AUTO No

(078)

POR MEDIO DEL CUAL SE REALIZA UN SEGUIMIENTO EN EL MARCO DEL PROYECTO "*CONSTRUCCIÓN DE LA DOBLE CALZADA LOBOGUERRERO (PR61+500)- CISNEROS (PR51+000)*", LOCALIZADO EN JURISDICCIÓN DEL MUNICIPIO DE DAGUA, DEPARTAMENTO DE VALLE DEL CAUCA Y SE TOMAN OTRAS DETERMINACIONES

Forófitos 3, 4 y 5.

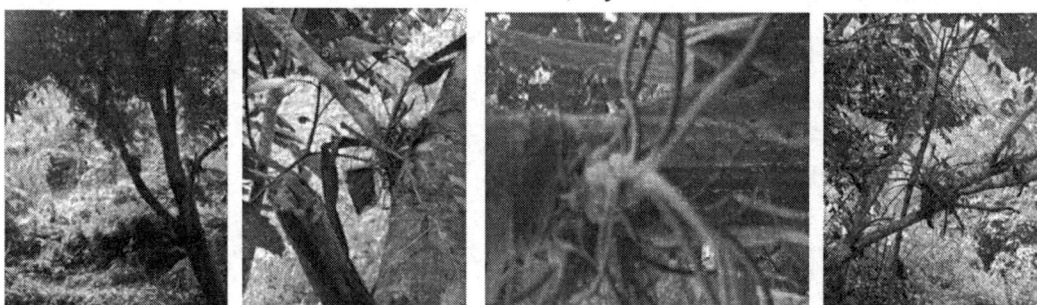
Se observa en el forófito número 5 Inga sp., mal estado fitosanitario por lo que no es posible establecer si los individuos de epífitas vasculares trasladados pueden tener permanencia en el tiempo y contribuir efectivamente con la resiliencia del área.

1. En vista que la niñera número cinco, receptora de las epifitas vasculares, presenta un daño mecánico que puede derivar en su muerte, el **CONSORCIO E.C.C.**, deberá emprender medidas para mejorar su estado fitosanitario y propender por su supervivencia, así como enlistar una serie de acciones para actuar en caso de su pérdida y para que no afecte el proceso de compensación de epifitas vasculares.
